INSTITUTO NACIONAL DE VÍAS PROCESO MISIONAL EJECUCIÓN DE PROYECTOS DE INFRAESTRUCTURA DE TRANSPORTE MANUAL DE INTERVENTORÍA OBRA PUBLICA ACTA DE FIJACIÓN DE ÍTEMS NO PREVISTOS	CÓDIGO	MEPI-MN1-IN-10-FR-4
		VERSIÓN	1
		PÁGINA

CONTRATO No. 3821 de 2024
(Indicar número de contrato y año)

OBJETO DEL CONTRATO:
MEJORAMIENTO Y MANTENIMIENTO DE LA CARRETERA APÍA - LA VIRGINIA 50RS01

Asunto: ANALISIS DE PRECIO UNITARIO NO PREVISTO NRO 1

Perfil estratigráfico típico

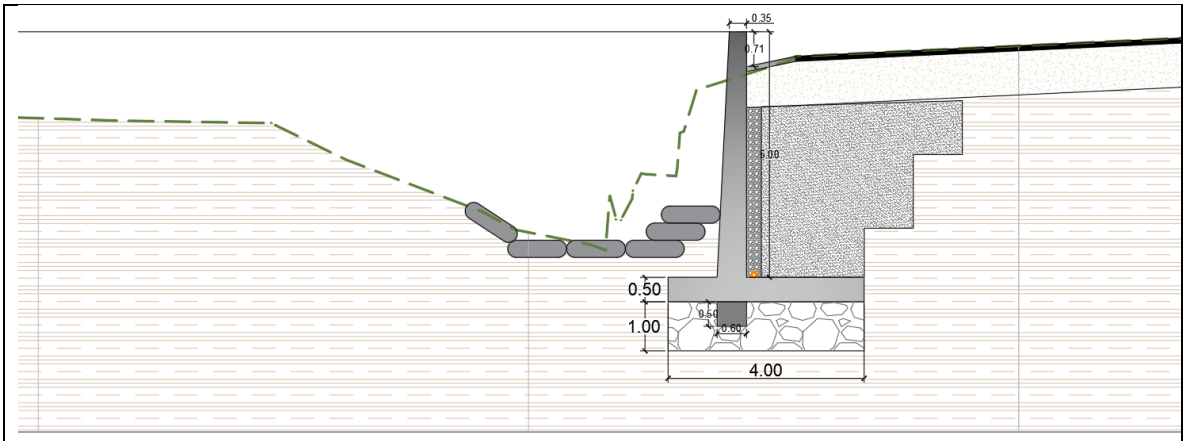
Considerando la calidad del suelo soporte encontrado en la cota de cimentación del muro de contención, con una profundidad de desplante de 1.5m en la que se identifican suelos orgánicos con material leñoso y según apiques realizados en obra y basados en los sondeos realizados por la consultoría del proyecto se determina que la cimentación del muro no puede ser apoyada directamente sobre este tipo de materiales.

Se evaluó la posibilidad de repotenciar la cimentación por medio de pilotes excavados, sin embargo, según el perfil estratigráfico y los resultados de laboratorio de mecánica de suelos, los pilotes deberían estar apoyados por la puna, la cual debe estar empotrada en suelo competente una longitud de mínimo tres veces el diámetro del pilote, sin embargo, constructivamente resulta costoso y complicado realizar las excavaciones, ya que por el método manual se perfora bajo el nivel freático en llenos y suelos orgánicos hasta una profundidad de 6m, donde se encuentra el material natural compuesto por depósitos aluviales (bolos de roca clasto soportados) y material rocoso del basamento (para realizar la excavación de estos materiales se requiere bombeo constante un equipo de gran tamaño para el cual se debe realizar una preparación del terreno para el acceso y evitar que el equipo se hunda en el material orgánico y llenos).

Sustitución de suelos diseños iniciales 2017

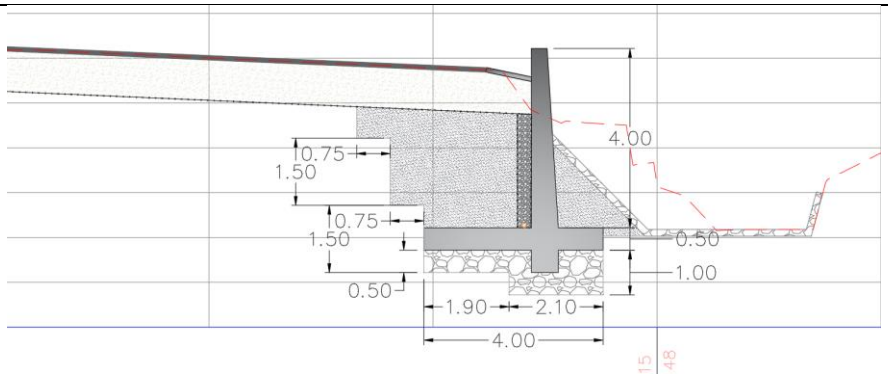
Como solución, se adoptó la recomendación realizada por el consultor del proyecto, de realizar una sustitución de suelos con una profundidad de desplante de 1.5m desde el nivel del drenaje, el material de sustitución y profundidad se definió considerando la cota de socavación de fondo calculada por la consultoría, ya que una sustitución con material granular compactado presenta un carácter erodable y dispersivo. Por los que al considerarse una opción viable dentro del presupuesto del proyecto y representar una opción técnicamente aceptable, se recomienda la sustitución por medio de concreto ciclópeo, el cual al encontrarse confinado mejora las características de capacidad portante, contribuye al control de asentamientos y ofrece protección del terreno ante socavación lateral y de fondo.

Optimización y ajuste de obras propuestas 2024
